図書番号 KK7-051\_改1  
提出年月日 2020年6月18日  
東京電力ホールディングス株式会社

工事計画に関するヒアリングにおける事前確認について（原子炉冷却系統施設）

○対象資料名：【原冷】主要設備リスト

図 1-1 高圧炉心注水系の系統概略図 (高圧時)

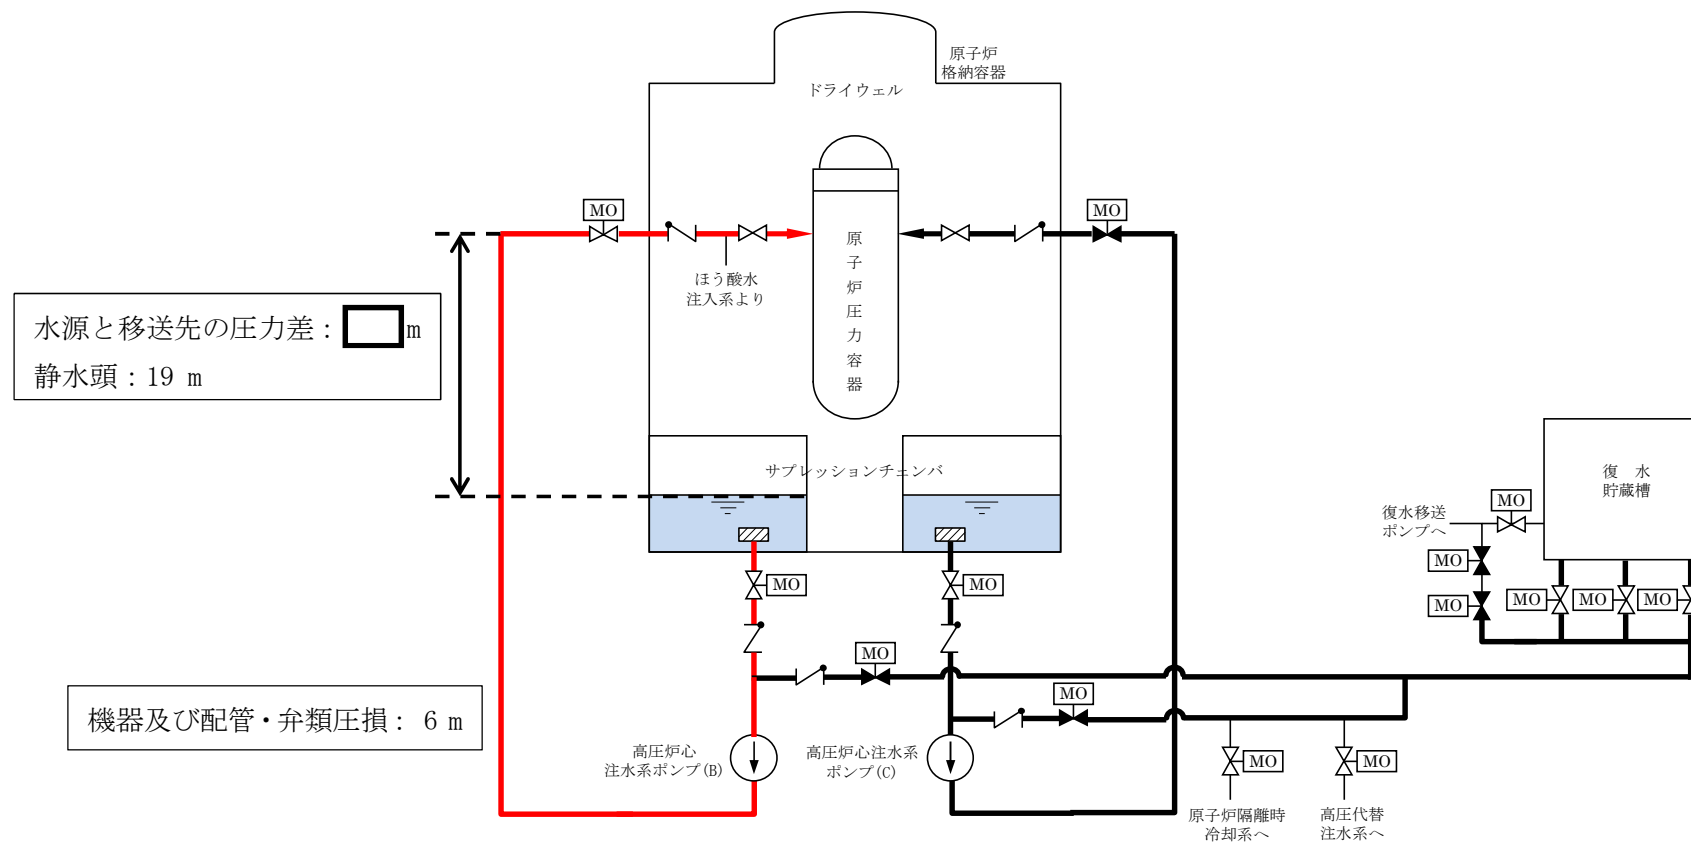
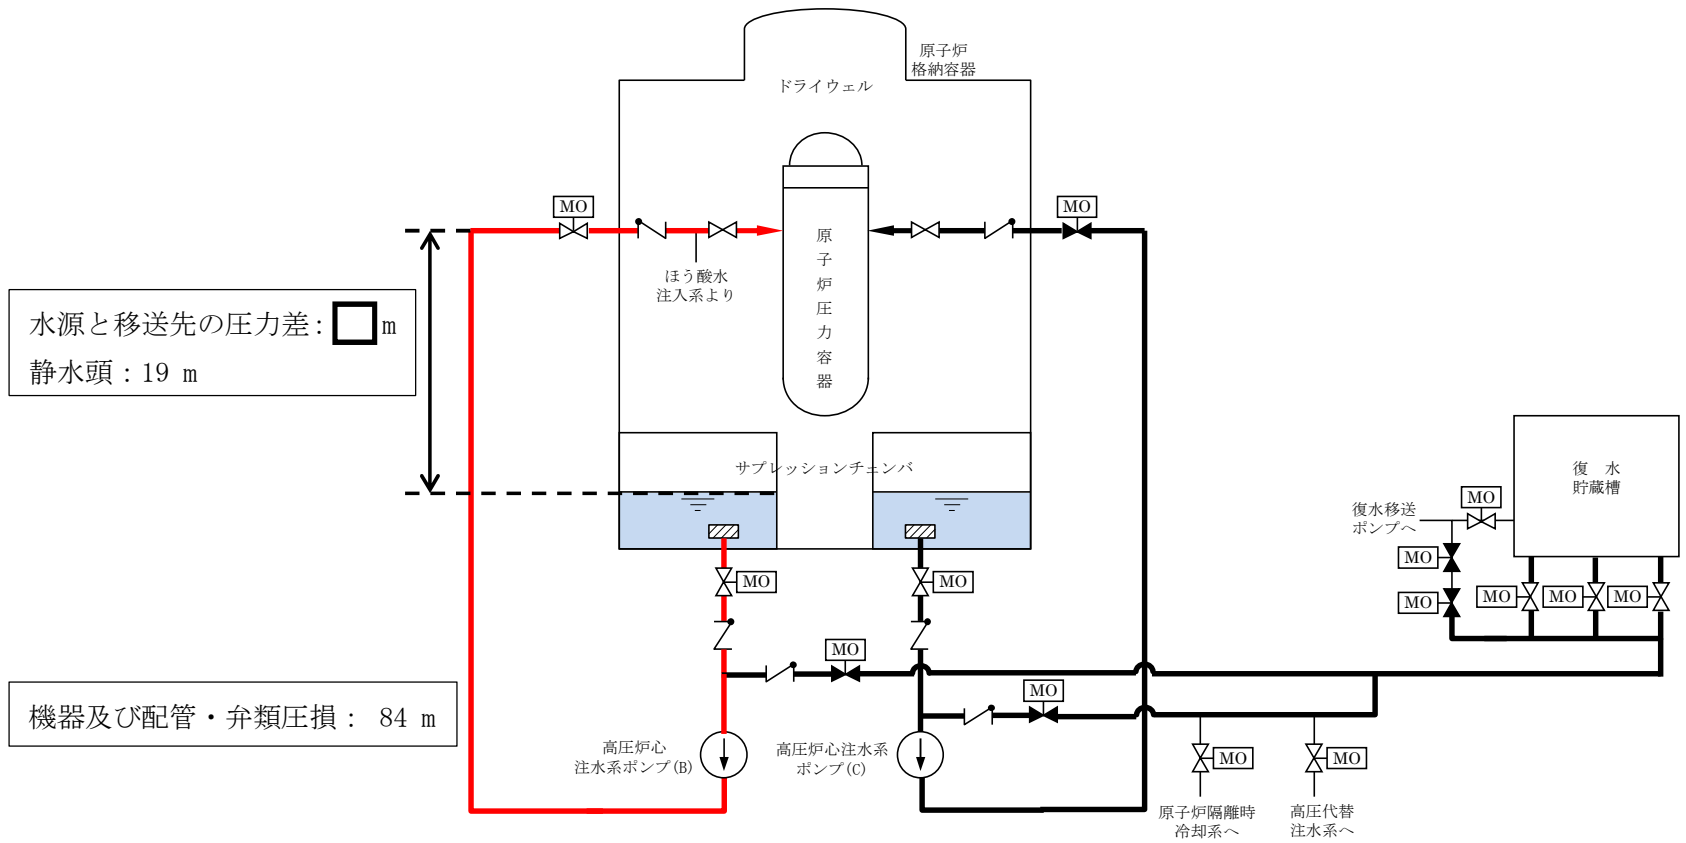
該当ページ	確認内容
P 1 3 9～ 高圧炉心注水系ポンプ	<p>1) 2. 揚程の説明では、高圧時と低圧時でそれぞれ、圧損の内訳について、流路踏まえて明確にすること。</p> <p>《回答》</p> <ul style="list-style-type: none"> <li>・高圧時と低圧時においても同一の流路を使用致します。移送先である原子炉圧力容器の圧力が高圧時と低圧時で異なるため、水源と移送先の圧力差が異なります。また、ポンプの流量も高圧時と低圧時で異なるため、流路圧損並び機器圧損が異なります。</li> <li>・流路圧損並び機器圧損については、ポンプ出口から RPV までの配管及び機器の圧損を算出をしております。</li> </ul>
P 1 4 4～ 高圧炉心注水系ストレーナ	<p>2) 3. 最高使用温度に関して、DB側の104℃に対する説明が無いが、適切でしょうか。（もし、説明抜けであれば、他にないか確認すること）</p> <p>《回答》</p> <ul style="list-style-type: none"> <li>・DBの説明につきましては、（概要）に記載の通り、過去に認可された工事計画のIV-3「設定根拠に関する説明書」を呼び込んでいるため、説明抜けではございません。</li> </ul>
同上	<p>3) 3. 最高使用温度に関して、有効性評価（停止機能喪失）時を上回る120℃とする、とある。一方でRHRストレーナの評価は、有効性評価（全交流動力電源喪失）時を上回る166℃としている。同じサプレッションチェンバのプール水温度として最高使用温度の記載の考え方を説明すること。</p> <p>《回答》</p> <ul style="list-style-type: none"> <li>・当該システムが使用される条件でのサプレッションチェンバのプール水温度を記載する方針としております。</li> </ul>
同上	<p>4) 個数は、4、であるが、4（2個を1組）と記載したほうがわかりやすいため、記載を検討願います。</p> <p>《回答》</p> <ul style="list-style-type: none"> <li>・ご指摘事項を踏まえ、4（2系列のそれぞれで2個を1組）に記載を修正致します。</li> </ul>

高圧炉心注水系ポンプの揚程算出における水源と移送先の圧力差、静水頭及び配管・弁類圧力損失の評価範囲について、図 1-1 及び図 1-2 の高圧炉心注水系の系統概略図に示す。

図 2-1 原子炉隔離時冷却系の系統概略図 (高压時)

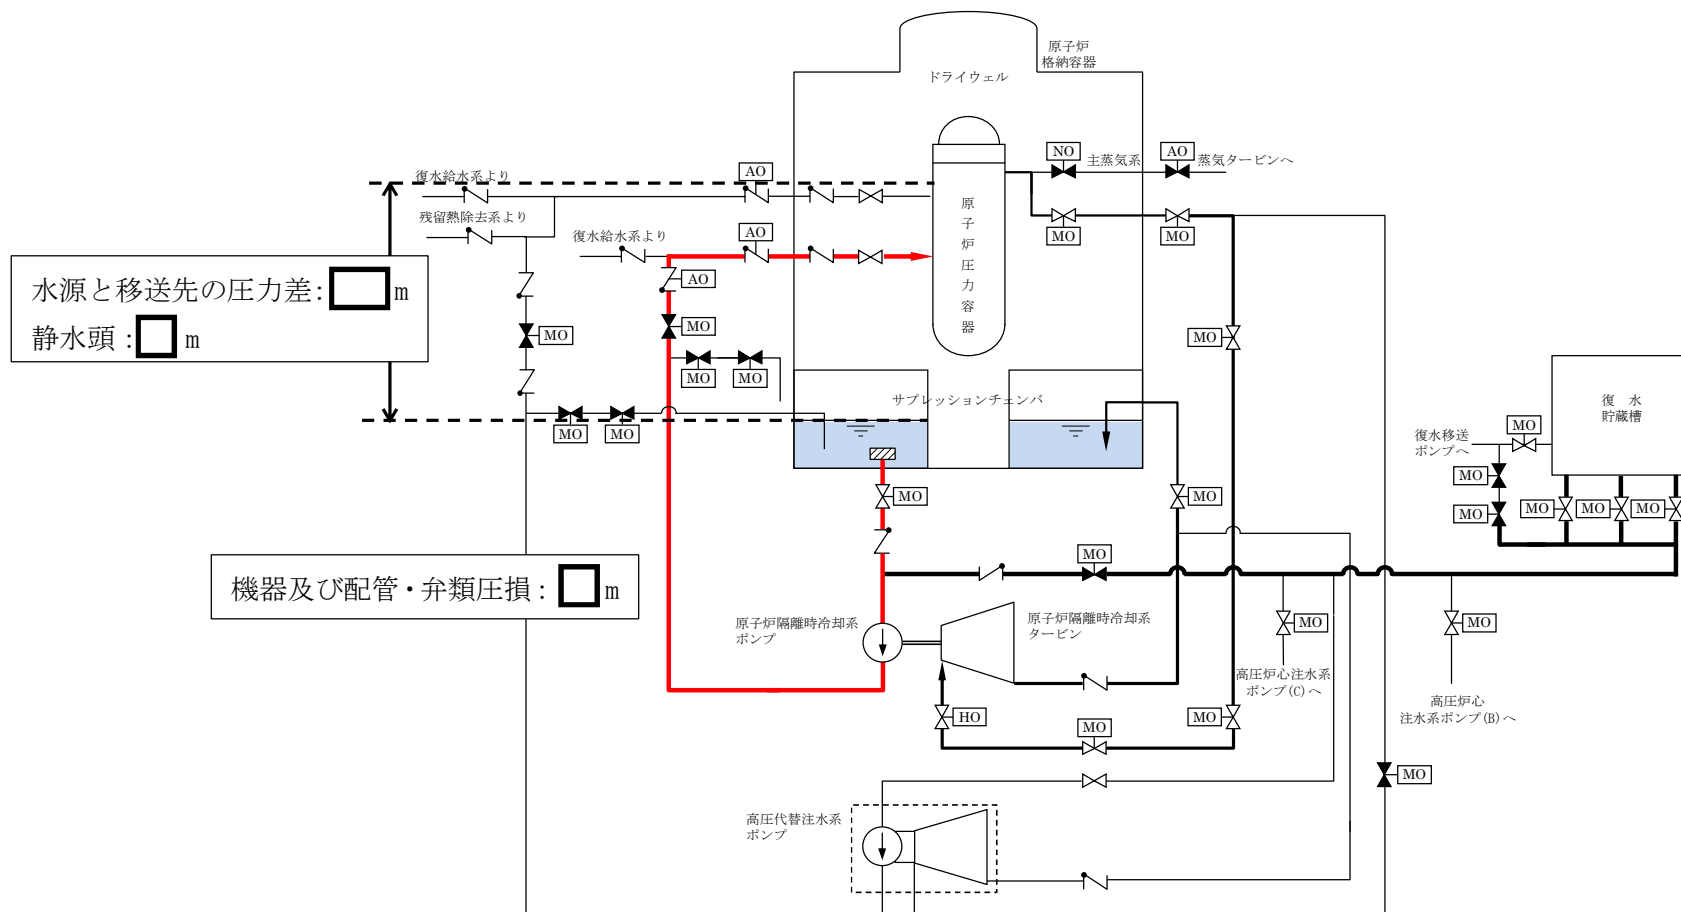
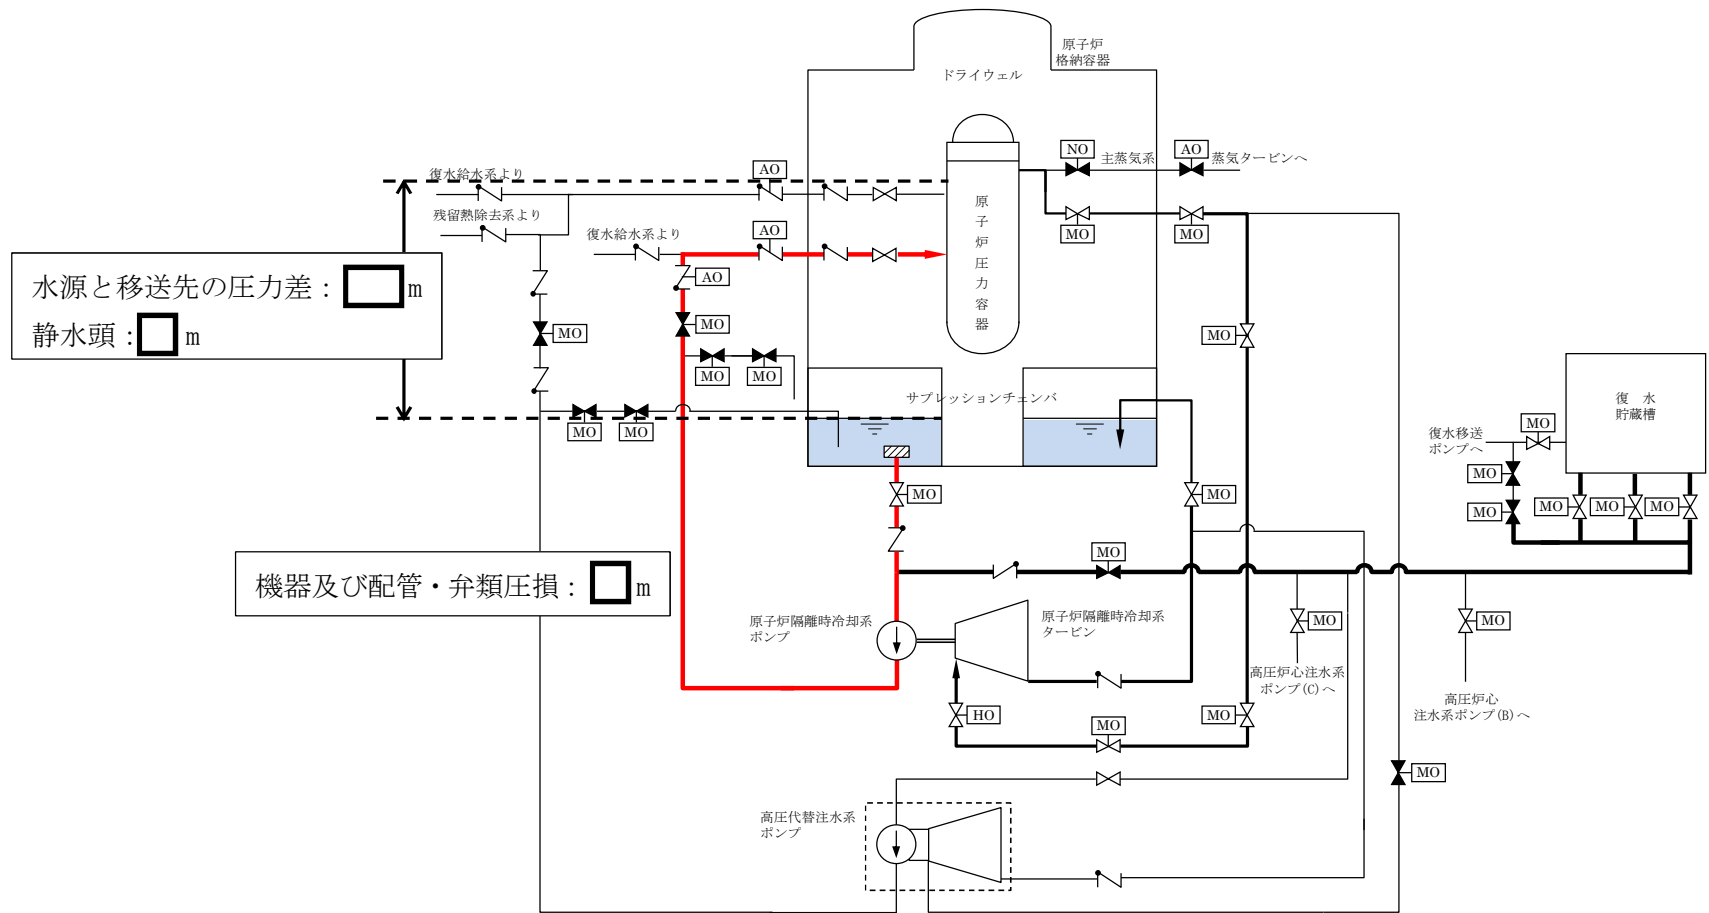
該当ページ	確認内容
P 1 7 8～、 原子炉隔離時冷却系ポンプ	1) 2. 揚程の説明で、原子炉冷却材補給機能と非常用炉心冷却系機能のうち、揚程の大きい方を考慮して決定する、とあるが、その後の説明において、どのような結果となるのか明記し説明すること。  ≪回答≫ ・ 非常用炉心冷却系機能で使用する場合、LOCA 時のドローダウン水量を考慮するため、原子炉冷却材補給機能で使用する場合よりも水源の水位が低く静水頭は大きくなり、必要揚程が大きくなることから、ここでは、非常用炉心冷却系機能の揚程の根拠のみを記載しております。
同上	2) 揚程の説明では、圧損の内訳について、流路を明確にすること。  ≪回答≫ ・ 流路圧損並び機器圧損については、ポンプ出口から RPV までの配管及び機器の圧損を算出をしております。
P 1 8 2～、 R C I C ストレーナ	3) S / C のプール水の各最高使用温度のバウンダリを図示して、各ストレーナ（R C I C、R H R、H P C F）の温度評価の考え方を説明すること。  ≪回答≫ ・ 重大事故等時に各システムを使用する際のプール水の温度を記載しております。
P 1 9 3、 主配管	4) リコンビネーションティーについて、機能・構造を説明すること。  ≪回答≫ ・ 高温水と低温水が混合する箇所においては、温度変動による熱疲労が生じるため、これを防止する目的として急激な温度変動が生じない構造としております。添付資料 2 にリコンビネーションティーの構造図をお示し致します。

原子炉隔離時冷却系ポンプの揚程算出における水源と移送先の圧力差，静水頭及び配管・弁類圧力損失の評価範囲について，図 2-1 及び図 2-2 の原子炉隔離時冷却系の系統概略図に示す。

図 3-1 高圧代替注水系の系統概略図

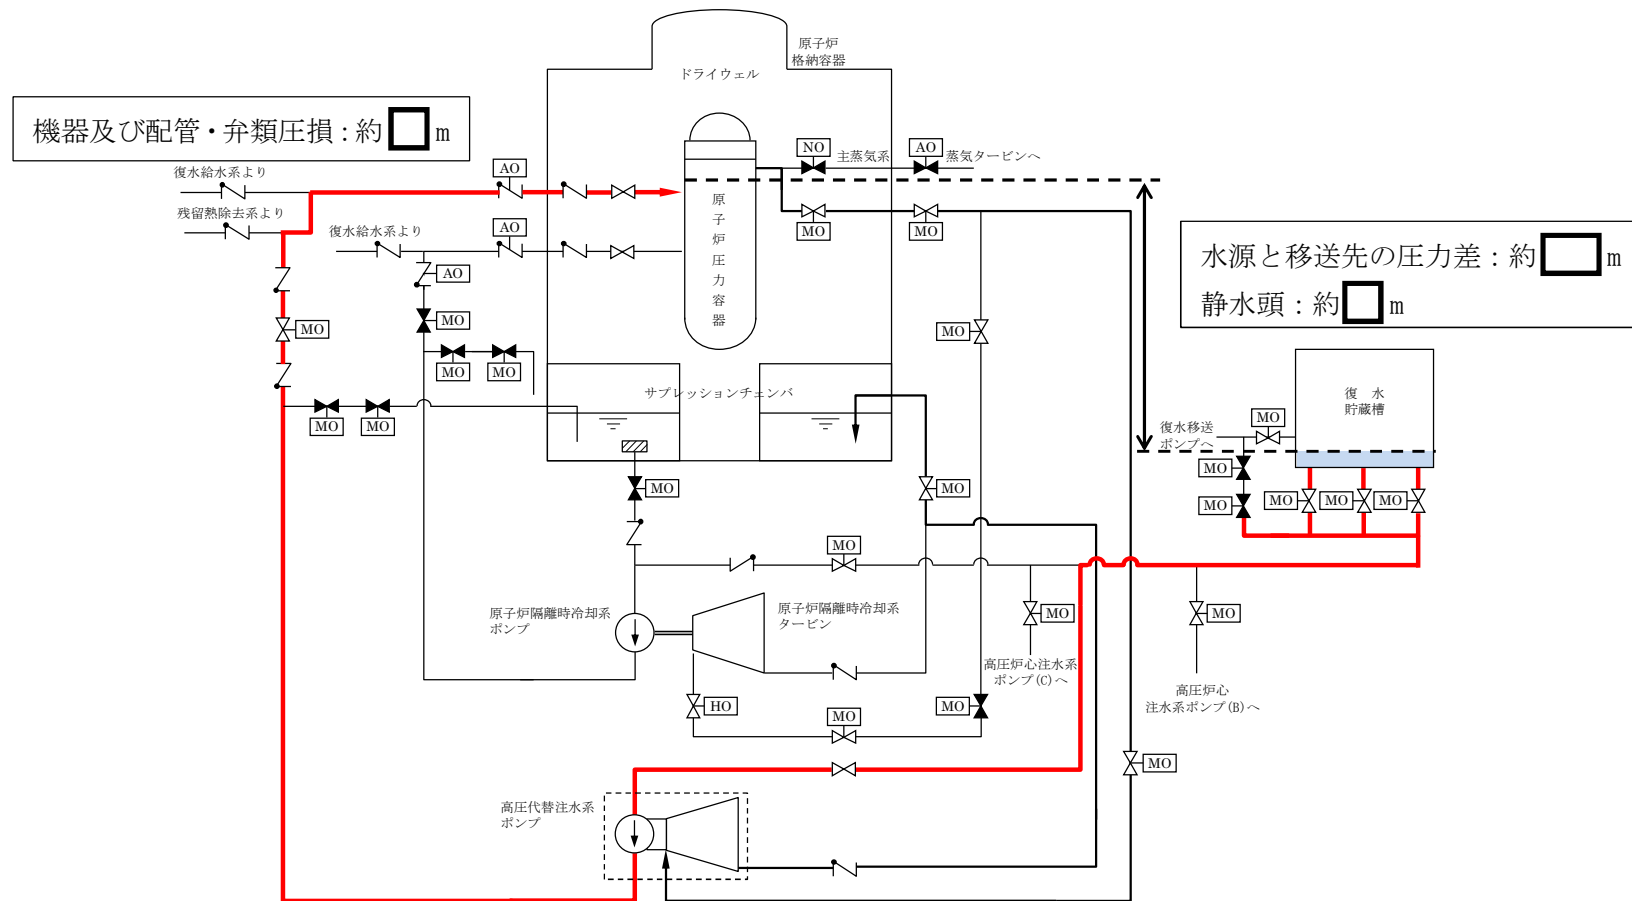
該当ページ	確認内容
P 1 9 5、 高压代替注水系ポンプ	1) 揚程算出の根拠に用いた圧損の内訳について、どこの高低差、どこの圧力損失なのか系統図等で明確にして説明すること。（新規ポンプの性能評価（圧損評価）については、可搬型も含めて補足説明資料等でまとめて整理して明確に示すこと）
	<p>《回答》</p> <ul style="list-style-type: none"> <li>・添付資料 3 にて、高压代替注水系ポンプの揚程算出の考え方を整理致しました。</li> </ul> <p>ご質問頂きました内容に対する回答として、当該資料の整理で問題がないようでしたら、他系統についても同様の資料をご提示させていただきます。</p>

高圧代替注水系ポンプの揚程算出における水源と移送先の圧力差、静水頭及び配管・弁類圧力損失の評価範囲について、図 3-1 の高圧代替注水系の系統概略図に示す。
